Mission régionale d'autorité environnementale  
ÎLE-DE-FRANCE

**Avis délibéré**  
**sur le projet d'aménagement « Bois Briard » à Evry-Courcouronnes (91) et sur le plan local d'urbanisme (PLU) de la commune déléguée de Courcouronnes à l'occasion de sa mise en compatibilité par déclaration de projet**

**N° ACIF-2024-009**  
**du 18/12/2024**

Figure 9 : Coupes indicatives des terrassements à réaliser dans le merlon pour la partie "logements" du projet selon l'étude de programmation de 2017 (en bas) et la version actuelle du projet (en haut) (source : volet 3, p.10)

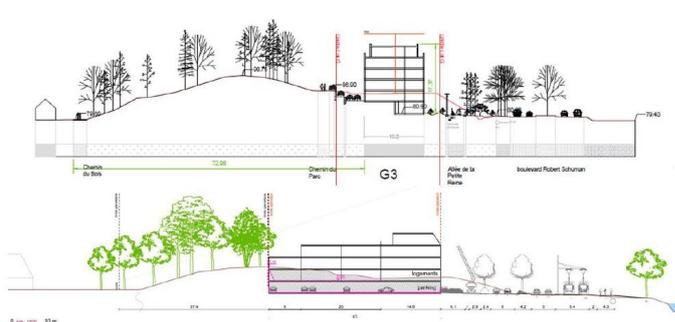
Toutefois, l'Autorité environnementale rappelle que les évolutions d'un même projet (en termes d'emprise et de gabarit des bâtiments), constituent des variantes et non des solutions de substitution raisonnables au projet retenu, au sens de l'article R. 122-5 du code de l'environnement. Les caractéristiques du projet retenu (dont sa programmation) doivent être justifiées selon une analyse comparative multi-critères de leurs incidences potentielles sur l'environnement et la santé humaine. Eu égard aux nuisances et pollutions significatives du secteur, le choix de réaliser des logements à proximité immédiate d'un axe routier et leur densité doivent être justifiés. L'évolution du PLU et le projet envisagé devraient en effet concourir à réduire l'exposition de la population aux pollutions, et non y exposer de nouveaux habitants.

**(4) L'Autorité environnementale recommande de :**

- **présenter des solutions de substitution raisonnables à celle qui a été retenue et leur analyse comparative multicritères au regard de leurs incidences sur l'environnement et la santé humaine ;**
- **justifier les caractéristiques et la programmation du projet, notamment la création de 346 logements sur un merlon boisé en bordure d'un axe routier très emprunté, au regard de leurs incidences sanitaires et environnementales.**

Figure 12: Carte des niveaux sonores modélisés de jour (6h-22h) après la réalisation du projet (source : volet 3, p.75)

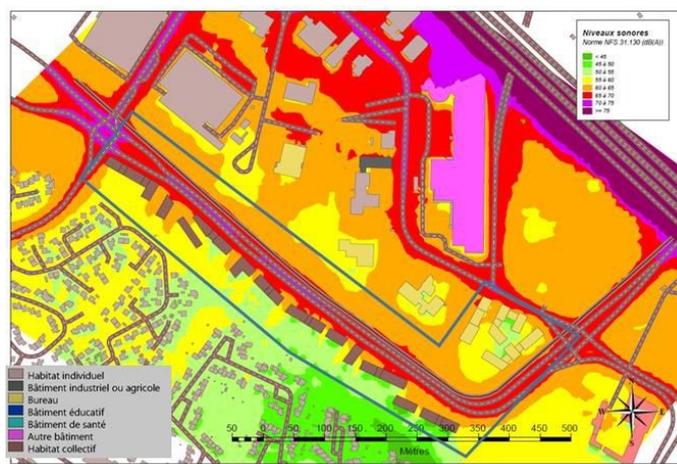
En plus de l'isolation acoustique des façades des futurs bâtiments, calculée sur la base des modélisations pour respecter les obligations réglementaires, présentée comme la mesure de réduction principale mais en tout état de cause obligatoires, l'étude d'impact liste des « préconisations pour le confort acoustique intérieur » des futurs habitants (Volet 3, p.78) : agencement des logements avec les pièces de vie et de repos orientées du côté calme, plantation d'arbres de grande taille entre le boulevard et les bâtiments.

Une mesure de suivi acoustique, consistant en une campagne de mesures pour s'assurer que les objectifs d'isolement sont atteints, est prévue après la livraison des logements. D'après le dossier, la « marge de recul de plusieurs mètres » entre le boulevard et les bâtiments de logements prévue par le plan-masse permet également « de réduire le bruit pour les futurs habitants » (Volet 3, p. 80). L'Autorité environnementale observe que ce recul, de l'ordre de quelques mètres<sup>17</sup>, est trop faible pour réduire significativement les niveaux sonores auxquels seront exposés les logements. Par ailleurs, les recommandations générales, qui n'ont aucune portée prescriptive pour les promoteurs des différents lots, ne permettent pas de garantir que les futurs habitants ne seront pas exposés à un environnement sonore dégradé. L'Autorité environnementale rappelle à cet égard la responsabilité du maître d'ouvrage mais également celle de l'autorité compétente en matière d'urbanisme pour prendre toutes dispositions nécessaires à la promotion d'un urbanisme favorable à la santé, en particulier en ce qui concerne l'exposition des populations au bruit<sup>18</sup>.

Figure 18 : Plan des arbres qui seront abattus dans le cadre du projet "Bois Briard", hors abattages pour raisons sanitaires (source : volet 3, p.163)

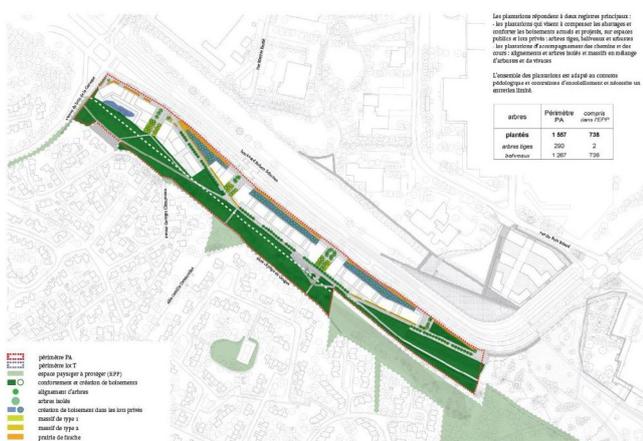
L'Autorité environnementale considère que la compensation des arbres abattus est très insuffisante, eu égard au temps de reconstitution d'arbres de même hauteur et au risque de mortalité d'une partie des arbres replantés. Ces mesures sont par ailleurs nettement insuffisantes puisqu'elles ne tiennent pas compte de la perte et la fragmentation de l'ensemble des habitats naturels du site, ni de la perturbation occasionnée par le projet sur les communautés d'espèces présentes. En tout état de cause, le dossier ne présente pas d'argument démontrant que les incidences du projet seraient évitées, réduites, voire compensées de façon satisfaisante. L'équivalence écologique ne peut être appréhendée uniquement sous le prisme quantitatif, mais doit prendre en compte le rôle de corridor rempli par les arbres abattus ainsi que leurs fonctions écologiques.

Figure 24 : Coupe du projet au niveau du lot E montrant la transition entre le bâti et le boulevard (à droite) (source : permis d'aménager - PA5)

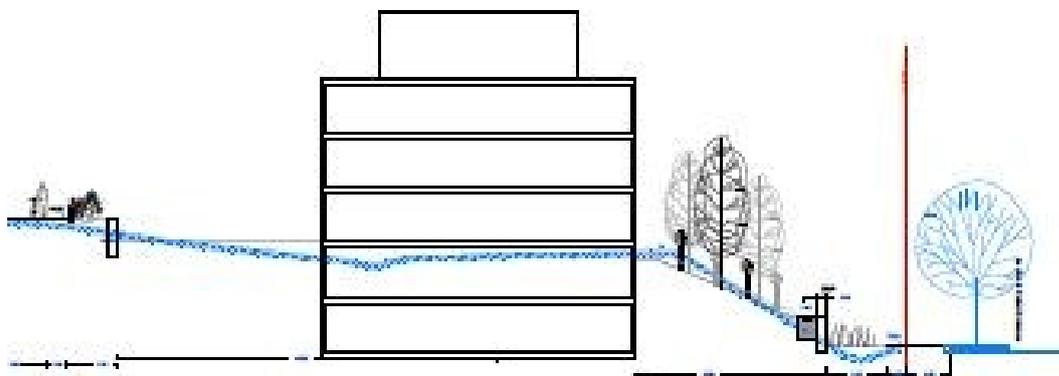
Le traitement de la topographie dans les espaces de transition avec le boulevard devrait faire l'objet d'une attention particulière. La création de talus plantés, avec une forte déclivité, entre les futurs bâtiments de logements et le boulevard empêche l'utilisation de ces espaces comme espaces publics et rend impossible une éventuelle mutation des logements situés au rez-de-chaussée en commerces ou activités. En dehors des traverses aménagées, ce type d'aménagement entraîne en outre une rupture entre le lotissement créé et le boulevard.

**(11) L'Autorité environnementale recommande de :**

Figure 25: Carte des cheminements existants (en bleu) et créés (en rouge) dans le cadre du projet d'aménagement (source : volet 1, p.22)

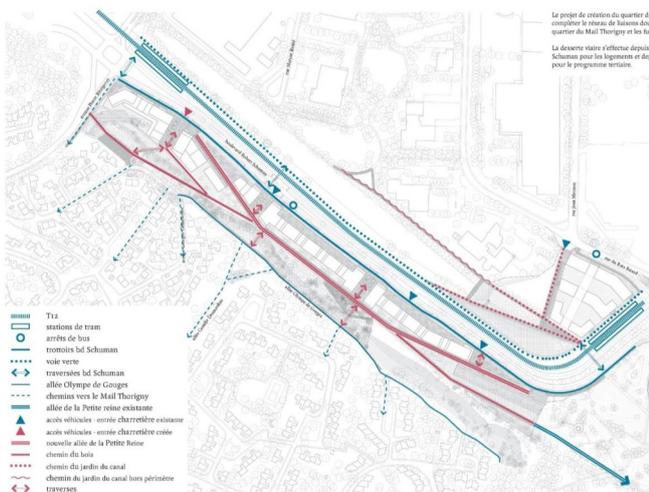
Le projet prévoit de créer de nouveaux cheminements (cf figure 25), pour atténuer la rupture que représentent actuellement le merlon et la RD 446, et de développer le maillage cyclable du secteur (cf figure 26). En dehors du lot tertiaire, pour lequel 360 places de stationnement automobiles sont prévues (Volet 3, p.67), le dossier ne précise pas le nombre d'emplacements dédiés aux stationnements automobile et vélo que comportera le futur ensemble résidentiel.

Mais en l'état aucune stratégie de mobilité précise visant à limiter l'usage de l'automobile n'a été définie. La procédure de mise en compatibilité du PLU de Courcouronnes représente pourtant un levier d'actions conséquent sur les modes de déplacement des habitants et salariés de ce futur lotissement, par exemple par la diminution du nombre de stationnements automobiles prescrits, en renforçant les engagements relatifs au stationnement vélo ou en prévoyant l'implantation de stationnements vélo nombreux dans les espaces publics. Les interventions prévues sur l'espace public, notamment sur les réseaux de cheminements piétons et cyclables, en plus du dimensionnement des stationnements de chaque lot, rendent possibles la définition d'une stratégie de mobilité opérationnelle.
